經濟部標準檢驗局第六組 書函

## 電氣商品檢測技術一致性研討會會議紀錄

開會時間：106年7月5日（三）上午9時30分

#### 例 1：手持式吸塵器

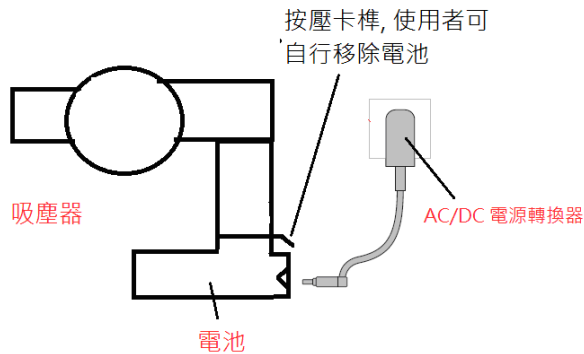
- 內裝可充式鋰電池，電池匣以螺絲固定，使用者無法自行更換電池，產品無法邊充邊使用，操作時僅能以電池供電。
- 需以交流轉直流之電源轉換器，直接對吸塵器本體充電，電量指示燈安裝於電池上（產品本體直接連接 DC 電源插接頭）如下圖示。
- 商品依 CNS 60335-1 附錄 B 進行試驗。

1. 依 CNS 60335-1 (103 年版) 第 5.17 節及附錄 B、附錄 S 判斷決定符合性評估程序。
2. 依 CNS 60335-1 (103 年版) 附錄 B 備考 4. 對於簡易以電池供電之電器，電池充電器安全要求包含於 CNS 3765-29 (或 IEC 60335-2-29)。指定實驗室得以電池充電器之驗證結果 (CNS 60335-1、CNS 60335-2-29)，作為符合性判定之依據。

### 例 3：手持式吸塵器

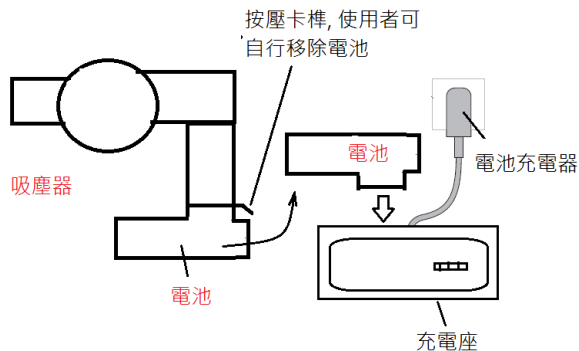
- 內裝可充式鋰電池，電池匣以卡榫固定，使用者可自行移除/更換電池，產品無法邊充邊使用，操作時僅能以電池供電。
- 電池必須移出電器單體充電，需將電池放入電池充電器的充電座內充電，如下圖示。
- 商品依 CNS 60335-1 附錄 B 進行試驗。

#### 例 4：智慧型掃地機器人

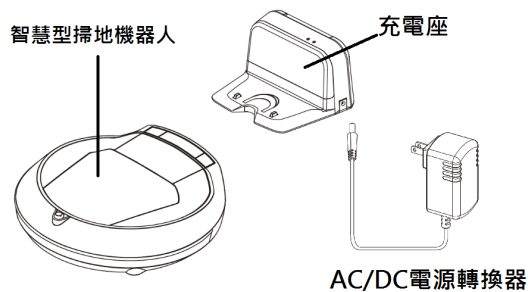
- 內裝可充式鋰電池，電池匣以螺絲固定，使用者無法自行更換電池，產品無法邊充邊使用，操作時僅能電池供電。
- 電池無法單體充電，需以交流轉直流之電源轉換器，直接對吸塵器本體充電，電量指示燈安裝於吸塵器上（產品本體有一連接磁扣，沒電時會自行到充電座充電），如下圖示。
- 商品依 CNS 60335-1 附錄 B 進行試驗。

#### 例 5：電剪

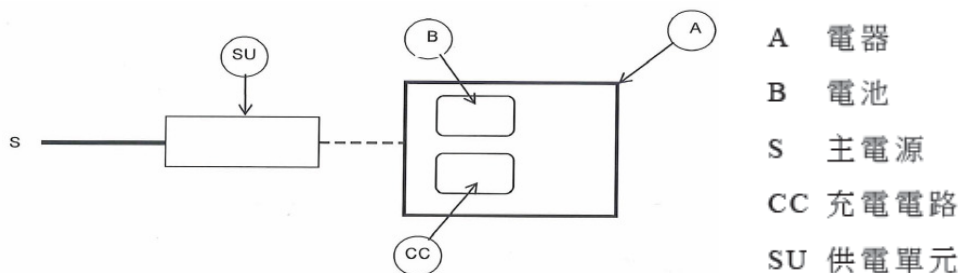
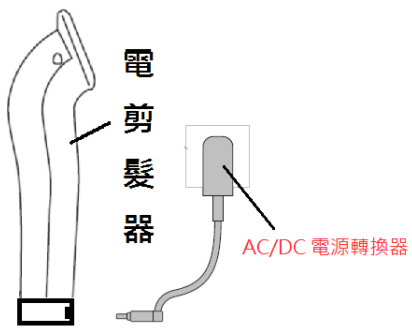
- 內裝可充式鋰電池，電池匣以螺絲固定，使用者無法自行更換電池，產品可邊充邊使用，操作時可由電池供電或交流轉直流之電源轉換器。
- 電池無法單體充電，需以交流轉直流之電源轉換器，直接對電器本體充電，如下圖示。

(a) 主機板分為供電+充電電路：SU → A (主機板) → CC (充電電路) → B (電池) 但當電池損壞或未裝電池時，電器還是可以使用。

#### 議題四：大電力試驗中心提案

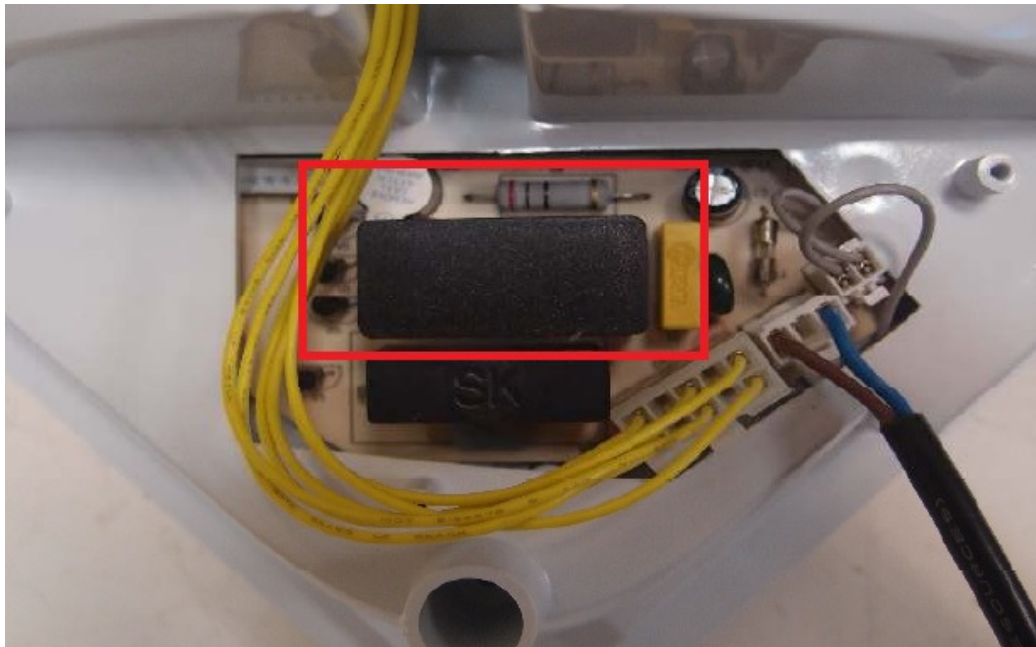
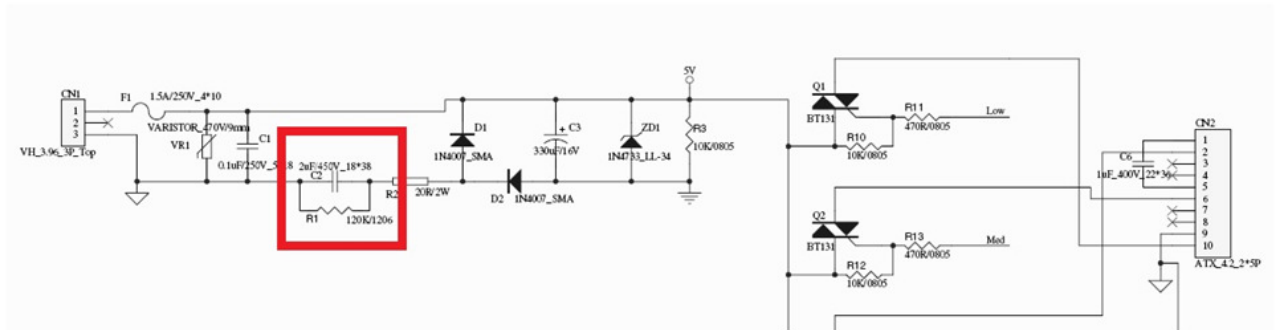
有一吸頂式循環扇電路圖及實體電路基板如下所示，其中廠商宣稱電容器 C2 為電動機運轉電容，其功能為電動機啟動後，利用電容器 C2 充放電使電動機運動較為穩定，故廠商提供技術文件為電容規格書。惟從線路圖設計判定，電容器 C2 位於線路一次側，與電阻器 R1 形成 RC 電路，研判電容器 C2 為分壓電容，故本中心要求廠商提供技術文件須符合 IEC 60384-14 之要求，提請討論。

結論：永久承受電源電壓或分壓用途之電容器須符合 IEC60384-14。
